荆东安置房及周边附属配套工程（安置房）建筑方案设计 方案变更

建设单位：三明市三元区城市建设投资有限责任公司
设计单位：福建一建集团有限公司

8#楼一层平面图

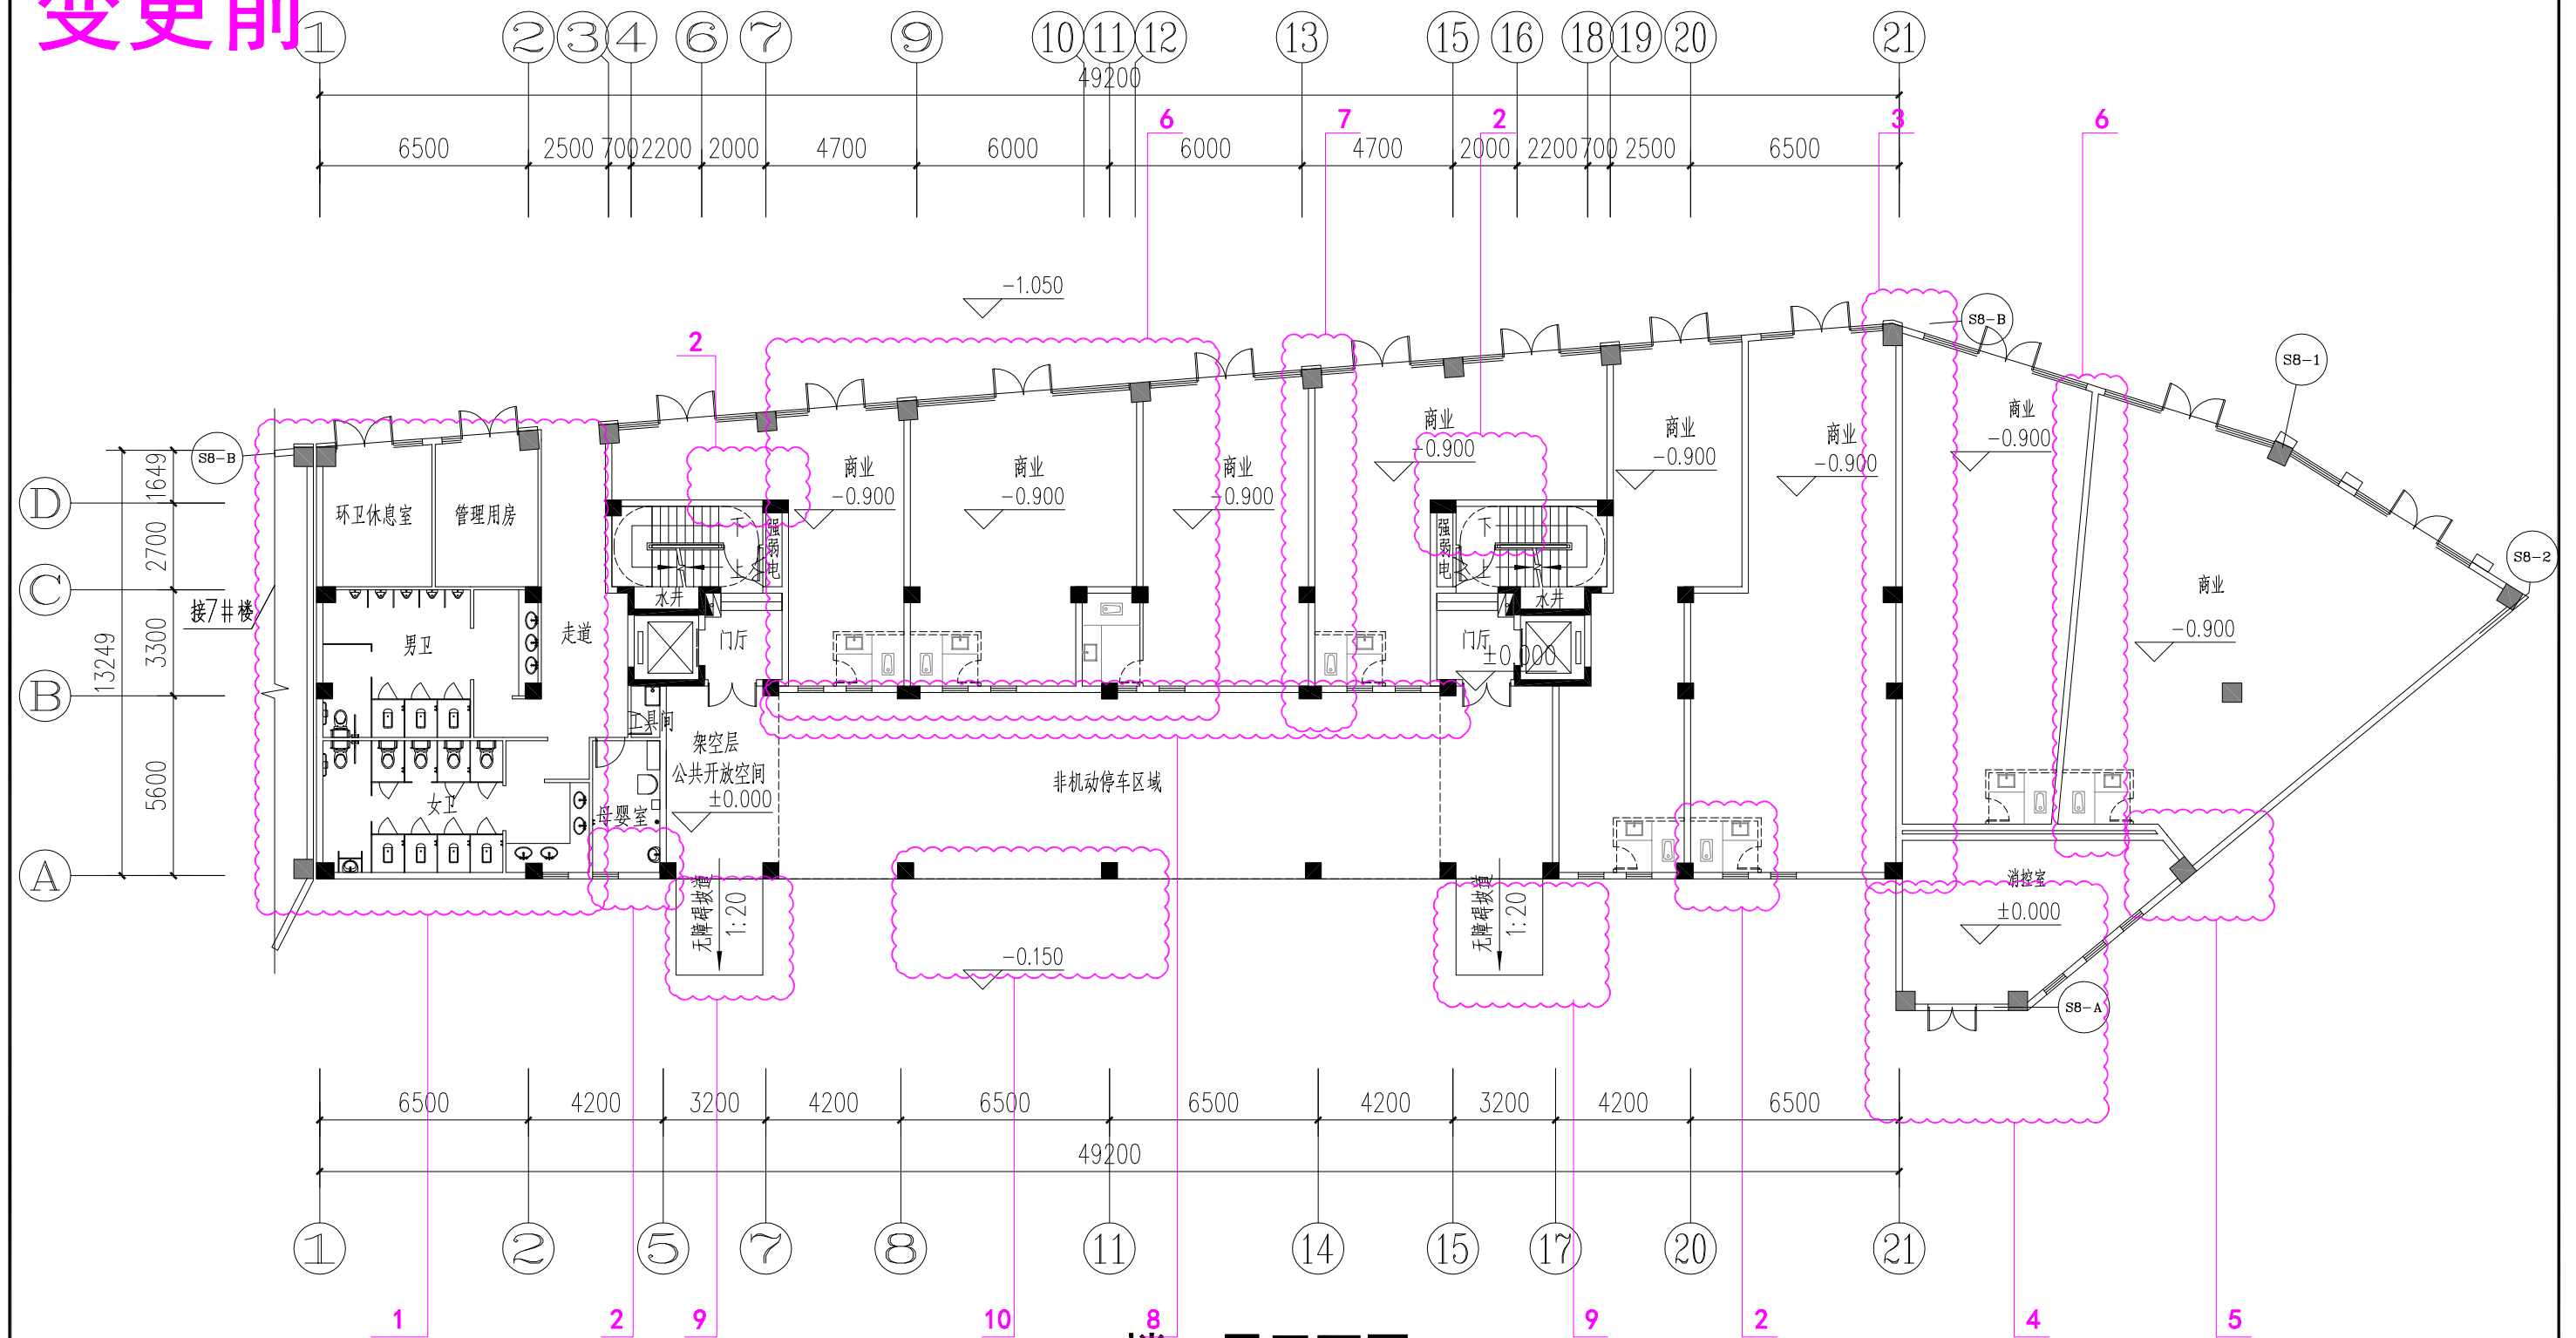
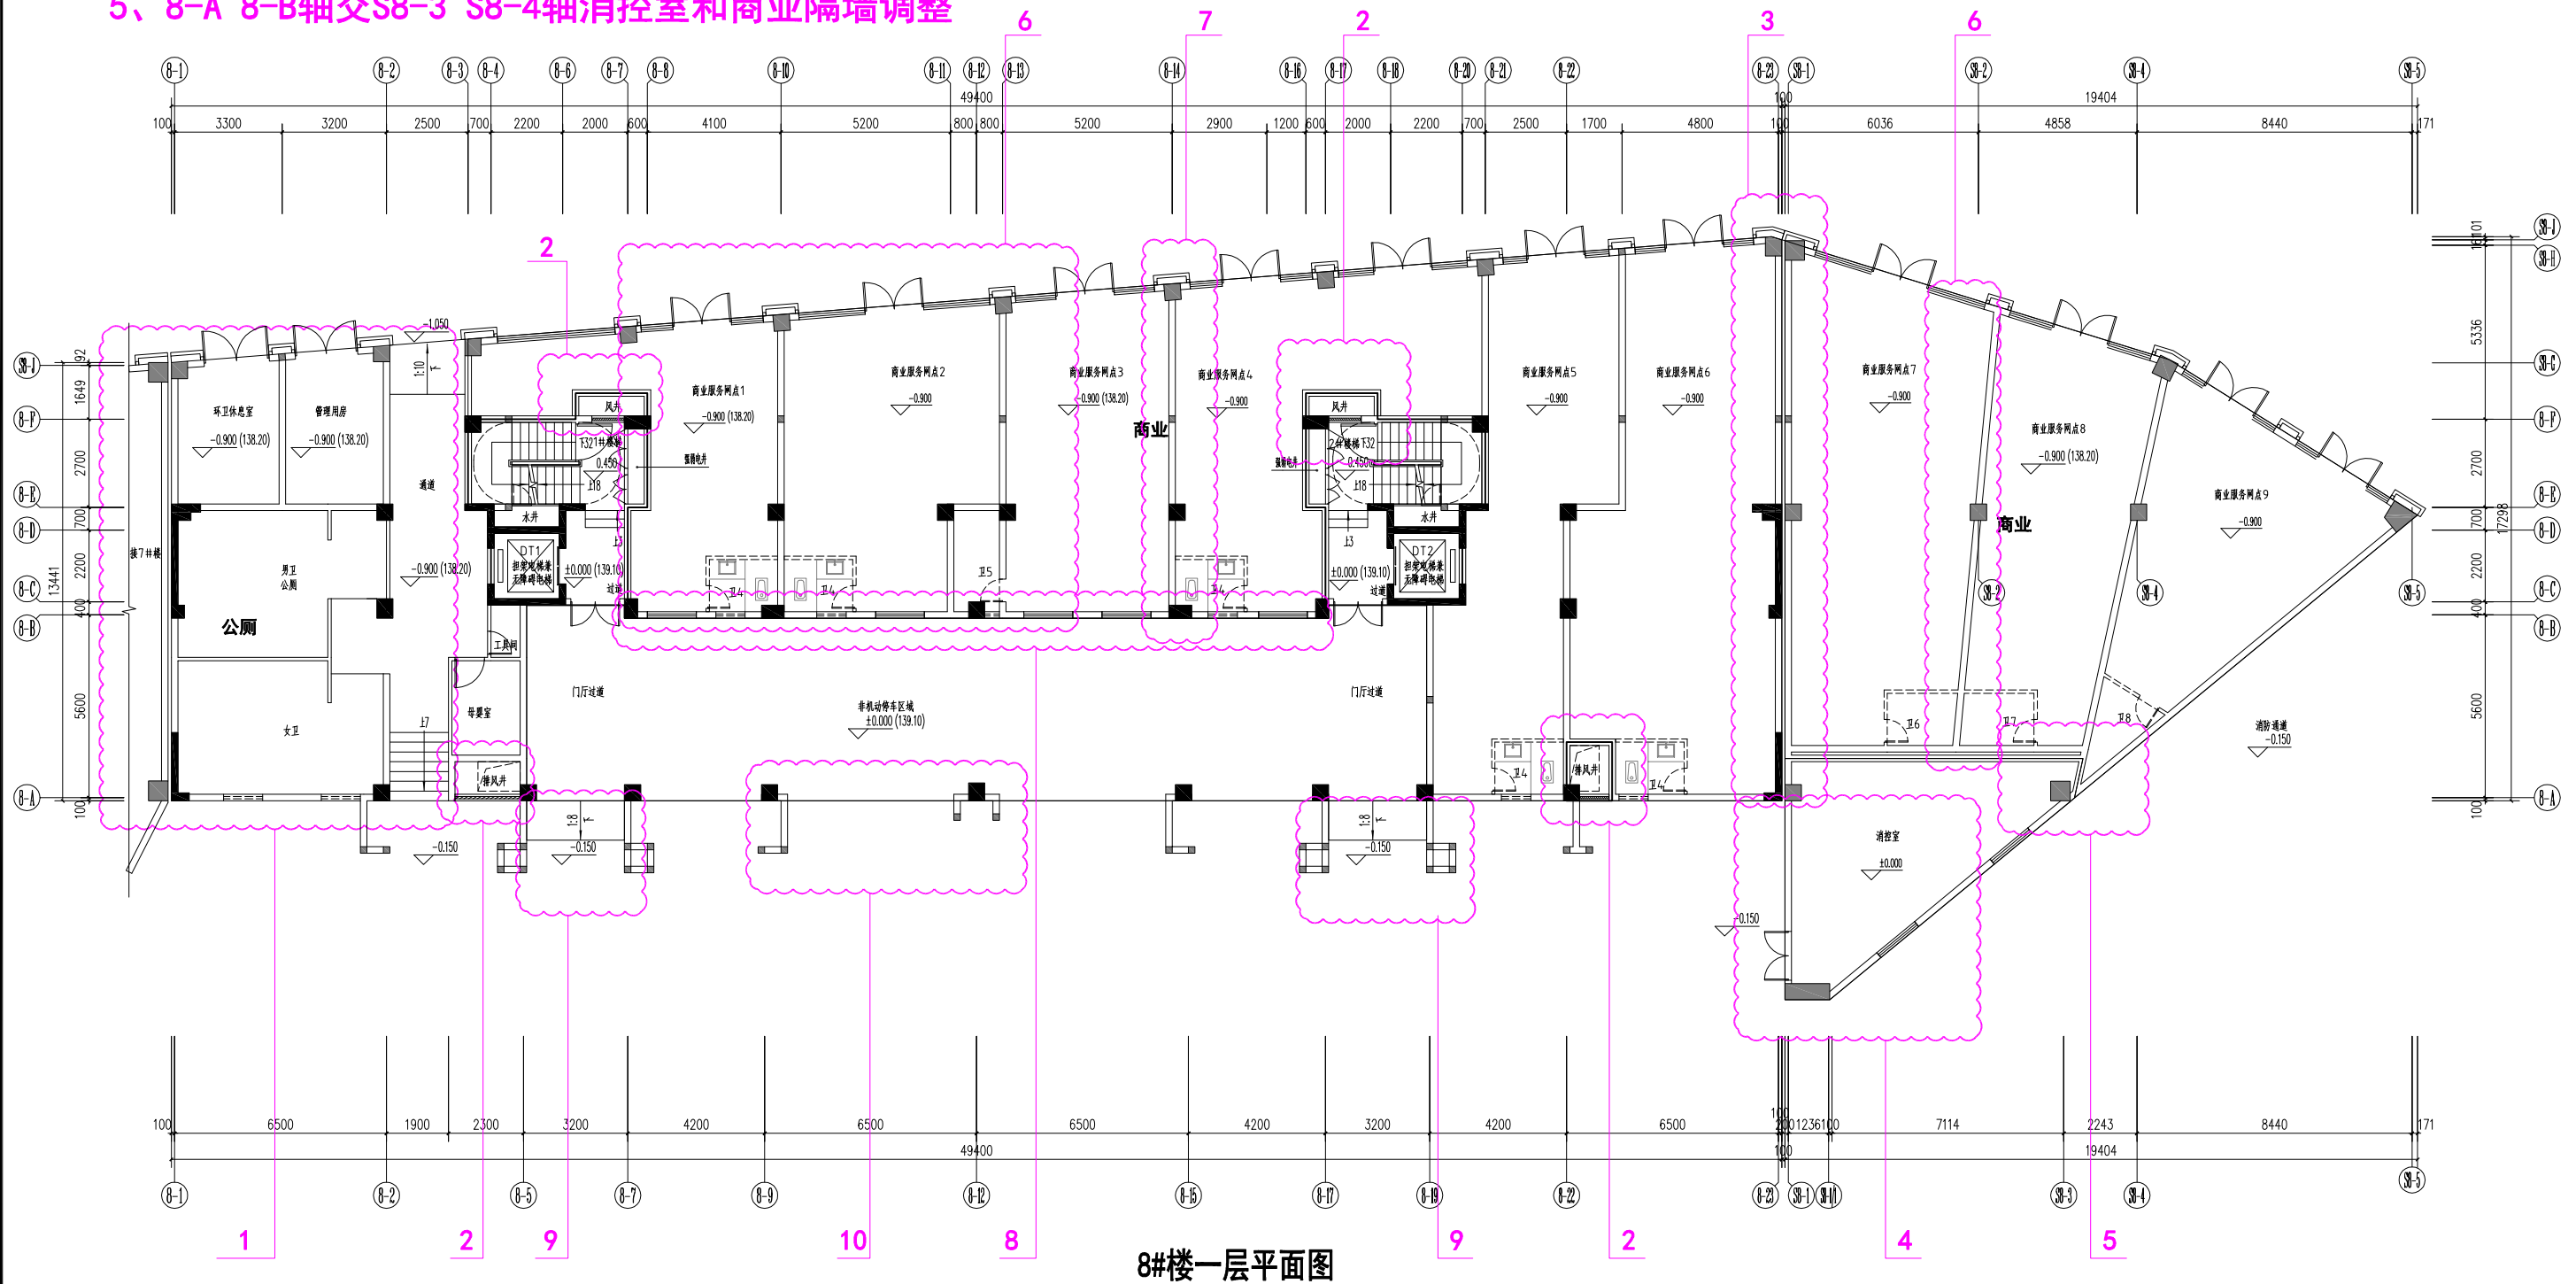
- 1、8-A~S8-J轴交8-1~8-2轴环卫室、管理用房、公厕布局调整
- 2、8-A~8-B轴交8-2~8-5轴、8-F~S8-J轴交8-6~8-8轴增设风井、排风井
8-F~S8-J轴交8-16~8-18轴、8-A~8-B轴交8-19~8-22轴增设风井、排风井
- 3、8-A~S8-J轴交8-23~S8-1轴、8-F~S8-J轴交8-6~8-8轴增设伸缩缝
- 4、8-A轴交8-23~S8-3轴消控室墙体外移2M
- 5、8-A~8-B轴交S8-3~S8-4轴消控室和商业隔墙调整

- 6、8-B~S8-J轴交8-7~8-13轴、8-A~S8-J轴交S8-2轴商业布局调整
- 7、8-B~S8-J轴交8-14轴剪力墙、柱网位置调整
- 8、8-B~8-C轴交8-7~8-16轴商业墙体外移0.2米
- 9、8-A轴交8-5~8-7、8-17~8-19轴无障碍坡道调整
- 10、8-A轴交8-9~8-12轴防护栏杆取消
